Notitie (Nota) van beantwoording zienswijzen (anoniem)

Ontwerpplan 'Kempenbaan-Oost'

Gemeente Veldhoven

Mei 2021

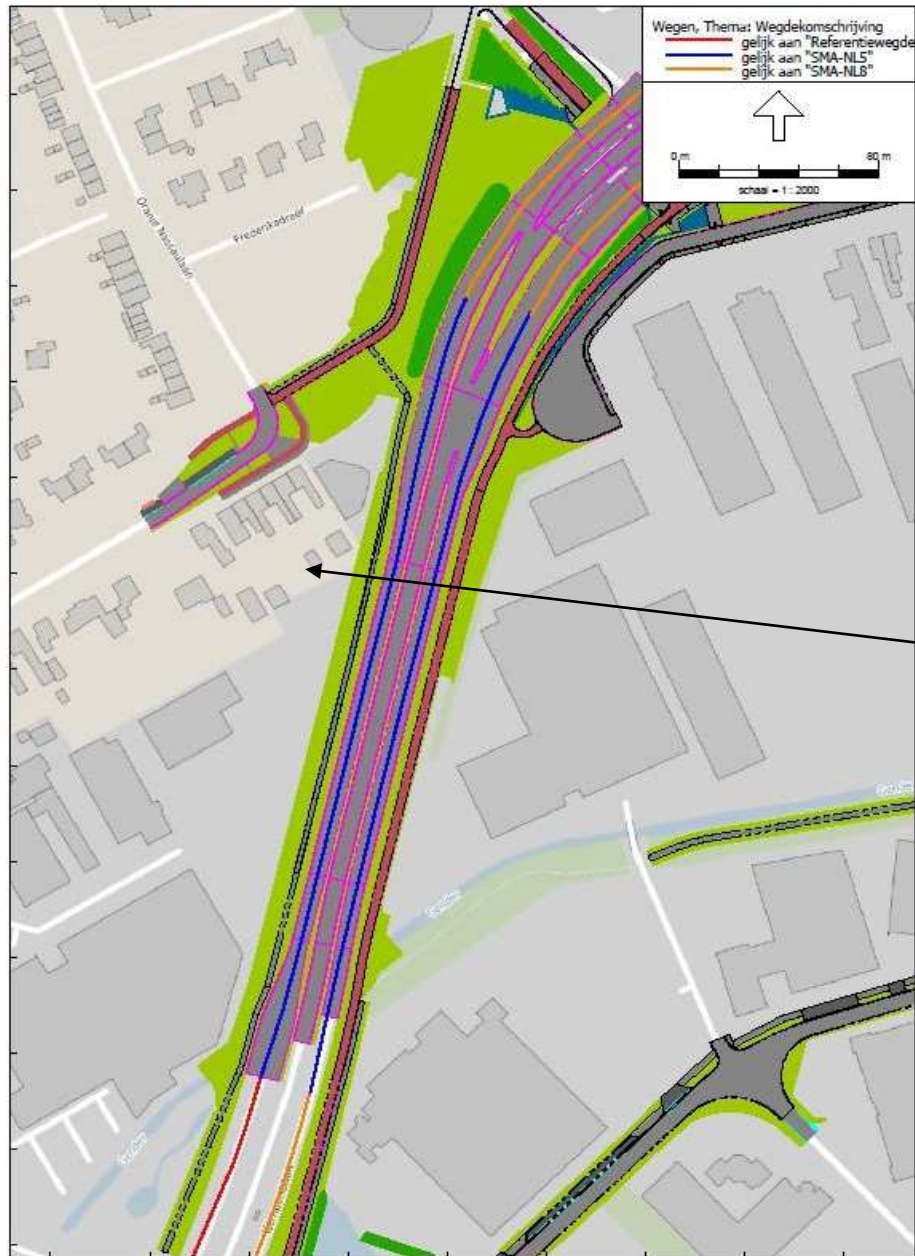
Hieruit is gebleken dat het een meerwaarde is als op een aantal delen van de Kempenbaan, "stil" asfalt wordt gelegd. (zie weergave achterin in dit document). Door de aanleg van dit type asfalt neemt de geluidsbelasting niet verder toe voor meerdere woningen gelegen nabij de Kempenbaan ten opzichte van de huidige situatie, ook al is er een toename van verkeer. Dit geldt onder andere voor de woning van reclamant.

Zoals vermeld in bovenstaande tekst wordt op een gedeelte van de Kempenbaan stilasfalt gerealiseerd. Hieronder de weergave van het gedeelte van de Kempenbaan waarbij de blauwe lijn aangeeft waar dit zal plaatsvinden. Het betreft hier aan weerszijden van de Kempenbaan over een totale lengte van circa 335 meter. Deze aanpassing vindt plaats in het vast te stellen ontwerpplan Kempenbaan-Oost.
